Formular de evaluare a condițiilor de accesibilitate a clădirilor publice

Data: 28-11-2023

Categorii	Indicatori	Date colectate
Localitate, raion:	Comrat (Comrat)	
Adresa, strada, nr.:	-	
Instituția:	STOFM Comrat	
Tipul instituției:	ANOFM	
Latitudinea:	46.301399 ,	
Longitudinea:	28.653212

Fig. V.32.b Rampă de acces paralelă cu intrare în clădire

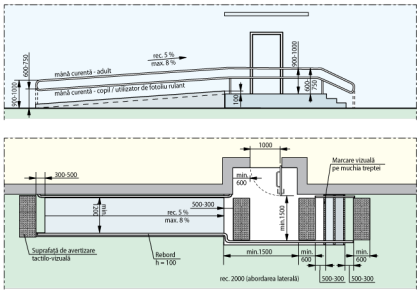
Intrarea în clădire este la nivelul solului:	Nu
Dacă este folosită o intrare alternativă, există indicatoare care arată direcția către aceasta:	Nu
La intrare sunt trepte:	Da, 9 trepte , Înălțime totală a treptelor/scărilor (cm)16 cm
La intrarea în clădire este instalată o platformă de ridicare (verticală sau înclinată):	Nu
În cazul în care platforma de ridicare nu poate fi utilizată fără asistență, este amplasat un buton de apelare a personalului:	Nu
Dimensiunile pragului/spațiului din fața ușii de intrare în clădire:	375 cm x 600 cm
Înălțimea pragului ușii (de la nivelul solului până la nivelul superior al pragului):	155 cm ! Pentru h - până în 20 cm - se aplica regula de 1:10 ! La fiecare 9 m de cm x 140 cm
Dacă există trepte, sunt semnalate treptele cu elemente contrastante și/sau tactile:	Nu Standard: prima și ultima treaptă trebuie semnalate în culori contrastante
Există rampă de acces:	Da
Lungimea rampei:	627 cm

Lățimea rampei:	89 cm
Rampa este din:	Metal
Rampa este de tip:	Mobilă
Suprafața rampei este antiderapantă (nealunecoasă):	Nu
Sunt bare de suport:	Da Barele sunt pe ambele părți. Barele au două rânduri. Înălțimea barele de jos: 67. Înălțimea barele de sus: 88 .
Rampa are bară de siguranță: (din țevă sau beton, la H = 5-10 cm)	Da, la înălțimea: 7 cm
Bariere/obstacole	-

Fig. V.24. – Exemplu de conformare a suprafețelor vitrate în cadrul foii de ușă și realizarea contrastului vizual, atunci când ușa și suprafețele adiacente sunt vitrate

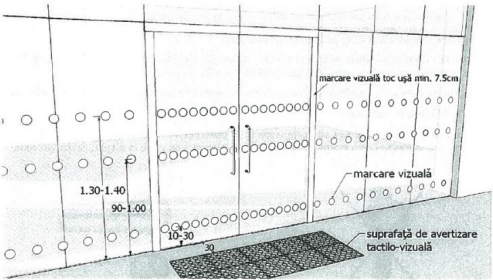
Există o singură intrare comună:	Nu
La intrarea în clădire există turnichete sau bariere rotative:	Nu
Deschiderea ușii este ușoară și necesită puțin efort (chiar dacă ușa este dotată cu amortizor):	Da
Pentru persoanele cu dizabilități este rezervată o intrare separată:	Nu
Dimensiuni ușă de intrare:	Dublă: 80 cm + 87 cm Standard: lumina ușii duble trebuie să fie de minim 90 cm Ușa mică din cea dublă se deschide
Prag ușă de intrare:	Prag exterior și interior cu înălțimile: 3 + 2 cm Standard: pragul trebuie să fie de maxim 2 cm
Ușile de la intrare și din interiorul clădirii sunt dotate/marcate corespunzător cu semne contrastante:	Nu Standard: este o diferență de culoare contrastantă (culori închise / culori deschise) între perete și podea

Fig. V42a Amenajarea unei cabine WC adaptate - tip A

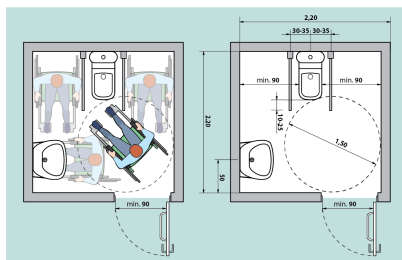
Ușa de intrare WC interior, lățime:

84 cm

Standard: ușa trebuie să fie de minim 90 cm

Prag ușă de intrare:

Prag cu înălțimea: 5 cm

Standard: maxim 2 cm

Ușa cabină WC, lățime:

85 cm

Standard: ușa trebuie să fie de minim 90 cm

Dimensiuni cabină WC:

100 cm x 129 cm

Standard: minim 160 x 180 cm
